**Verslag huishoudelijke elektrische installatie op laagspanning en zeer lage spanning****Algemeen:**

Referentie: <b>012-20260622-05</b>	Datum controle: <b>22/06/2026</b>
Keurder: <b>012</b>

Eigenaar: <b>Onbekend</b>	EAN-code: <b>541448820042985677</b>
Adres installatie: <b>Kloosterstraat 157, 2180 - Antwerpen</b>	Nummer teller(s): <b>1SAG1200373318</b>
Distributienetbeheerder installatie: <b>Fluvius</b>	
Datum uitvoering installatie:	<input type="checkbox"/> Vóór 01/10/1981 <input checked="" type="checkbox"/> Tussen 01/10/1981 en 01/06/2020 <input type="checkbox"/> Vanaf 01/06/2020
Type:	<input checked="" type="checkbox"/> Wooneenheid <input type="checkbox"/> Niet-huishoudelijk <input checked="" type="checkbox"/> PV <input checked="" type="checkbox"/> Batterij <input type="checkbox"/> Laadpaal

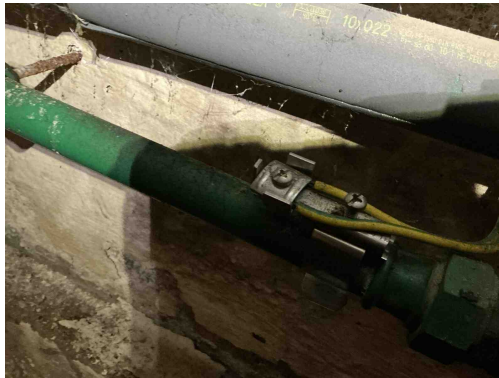
- B26** - Het elektrisch bord kon niet gedemonteerd worden (Boek 1: 5.3.5.1).  
*Opmerking: Oa bord 1 ik krijg die niet open gedraaid*

- I01** - De waarde van de isolatieweerstand per kring dient tenminste 0,50 Mohm (1000 x Utest) te zijn (Boek 1: 6.4.5.1).  
*Opmerking: Oa niet kunnen meten verdeelbord gaat niet open*

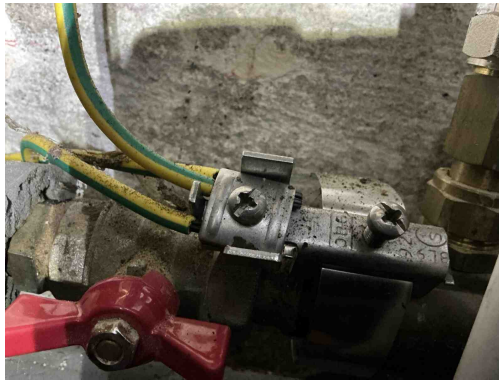
**E02** - De hoofdequipotentiale verbindingen zijn onvolledig (Boek 1: 4.2.3.2).  
*Opmerking: Oa kelder*

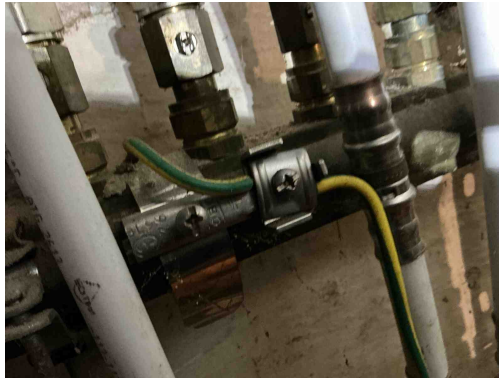
**E02** - De hoofdequipotentiale verbindingen zijn onvolledig (Boek 1: 4.2.3.2).  
*Opmerking: Oa kelder*

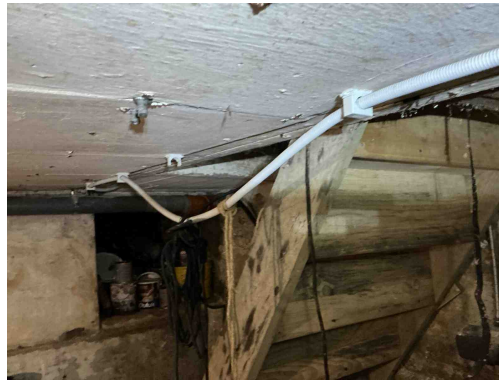
**E02** - De hoofdequipotentiale verbindingen zijn onvolledig (Boek 1: 4.2.3.2).  
*Opmerking: Oa kelder*

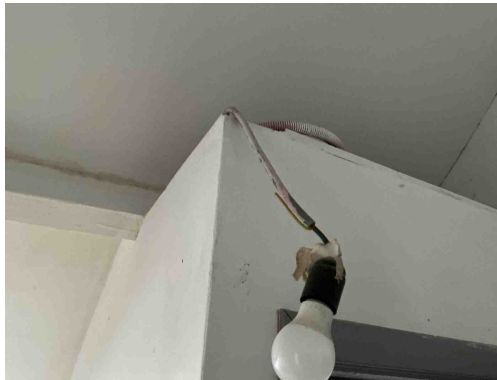
**C13** - Onvoldoende bevestiging van de leiding(en) (Boek 1: 5.2.9.5).  
*Opmerking: Oa kelder ,tuin ,kamer zolder*

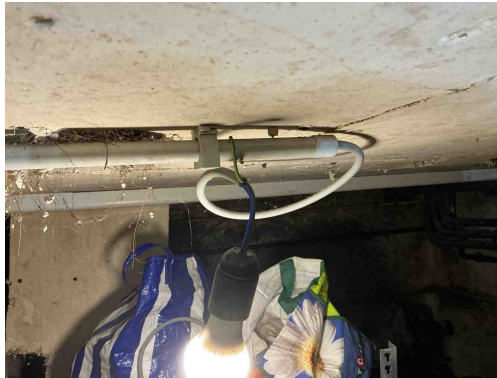
**C21** - Het gebruik van geleiders van het type VOB, zonder bijkomende afscherming is niet toegestaan (Boek 1: 5.2.9.6).  
*Opmerking: Oa kelder ,tuinhuis ,kamer zolder*

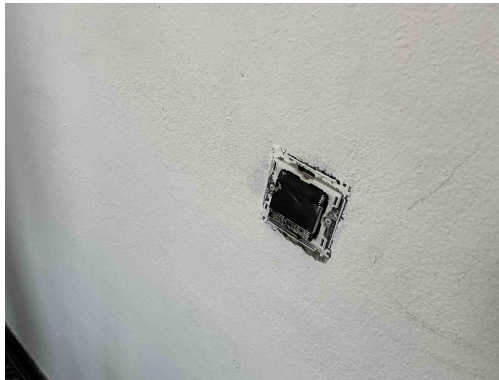
**C21** - Het gebruik van geleiders van het type VOB, zonder bijkomende afscherming is niet toegestaan (Boek 1: 5.2.9.6).  
*Opmerking: Oa kelder ,tuinhuis ,kamer zolder*

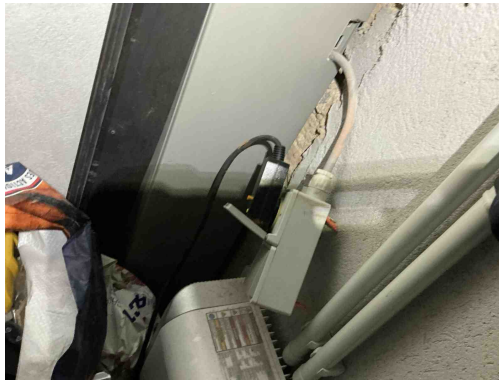
**T10** - Bepaalde contactdozen en/of schakelaars zijn niet degelijk bevestigd (Boek 1: 1.4.1.3).  
*Opmerking: Oa kelder ,gang ,kamer zolder badkamer*

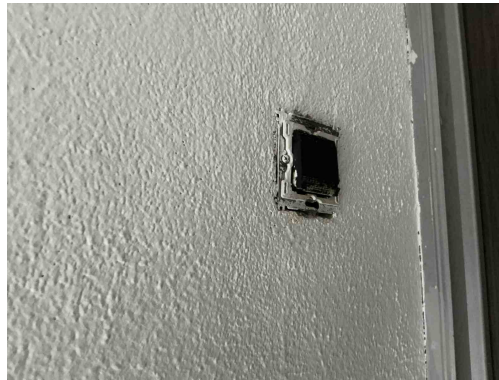
**T10** - Bepaalde contactdozen en/of schakelaars zijn niet degelijk bevestigd (Boek 1: 1.4.1.3).  
*Opmerking: Oa kelder ,gang ,kamer zolder badkamer*

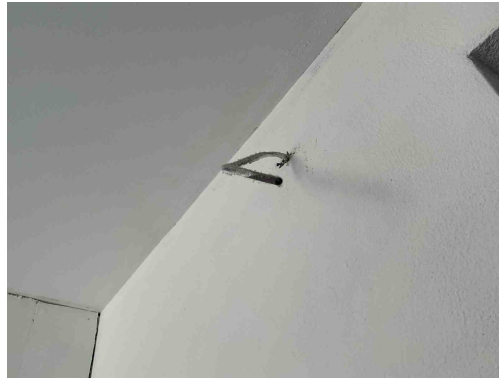
**T10** - Bepaalde contactdozen en/of schakelaars zijn niet degelijk bevestigd (Boek 1: 1.4.1.3).  
*Opmerking: Oa kelder ,gang ,kamer zolder badkamer*

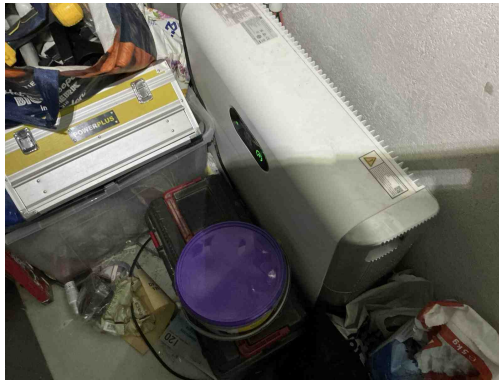
**C28** - Niet gebruikte leidingen onder spanning zijn niet op een degelijke manier geïsoleerd of verwijderd (Boek 1: 4.2.1.1).  
*Opmerking: Oa gang*
